GOVERNO DO ESTADO DE MINAS GERAIS

SUPRAM SUL DE MINAS - Diretoria Regional de Regularização Ambiental

Parecer nº 255/SEMAP/SUPRAM SUL - DRRA/2020

**PARECER ÚNICO N° 0491577/2020 (SIAM) - Parecer 255 (SEI)**

Imagen 5 – Localização das estruturas da futura CGH Aquarius.

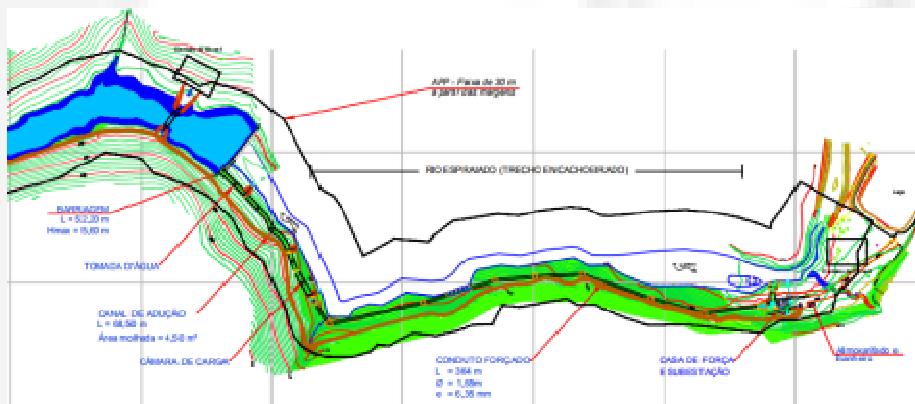
Haverá intervenção em APP sem supressão de vegetação nativa numa área de 0,2443 ha e com supressão de vegetação nativa numa área de 0,4632 ha para a instalação das estruturas conforme imagem abaixo:

Foi apresentado projeção em planta topográfica para cada estrutura física a ser construída.

De acordo com o inventário florestal apresentado, tipo censo florestal, foram levantados setenta e oito indivíduos arbóreos, todos localizados na borda do

fragmento florestal. Na vistoria ao local foram observadas a formação de mais de um dossel e sub bosque, riqueza de epífitas, presença de trepadeiras lenhosas e espécies indicadoras de estágio avançado de regeneração natural como a *Dicksonia sellowiana*.

Portanto, o estágio sucesional definido para o fragmento florestal, de acordo com a Resolução Conama nº. 392/2007, é AVANÇADO. Nenhuma espécie que será suprimida está inserida na lista de ameaça de extinção da Portaria MMA nº. 443/2014.
